TW100 Geklemmte Absperrklappe

Teilenummer : 468/5500B

Figure 1

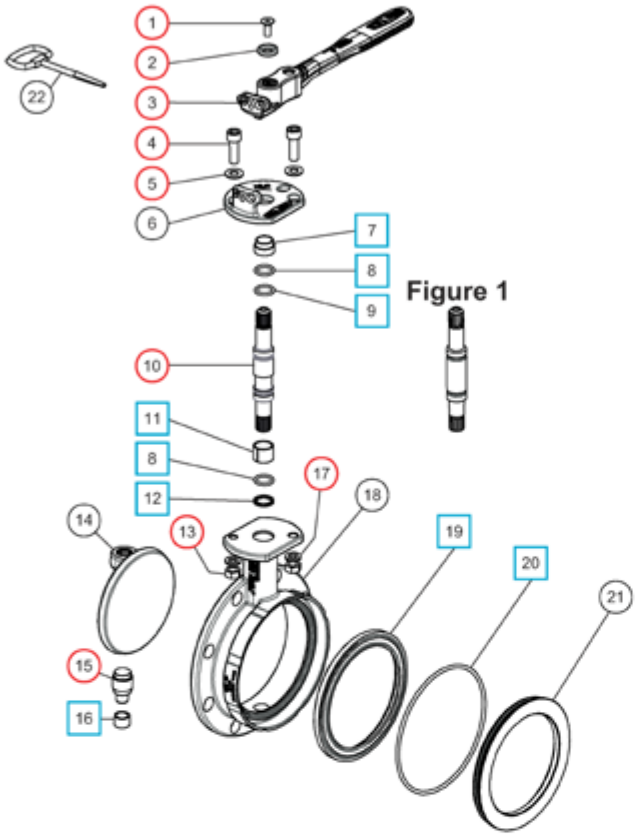
Notiz : Modifizierte Spindel (10) geteiltes Lager [11] sind in allen Absperrklappen verbaut, die nach November 2011 hergestellt sind. (siehe Einzelteildarstellung)
Vor dem genannten Datum wurde kein Lager in der Spindel verwendet (siehe **Figure 1**).
468/00SKB is für beide Sindel typen geeignet.
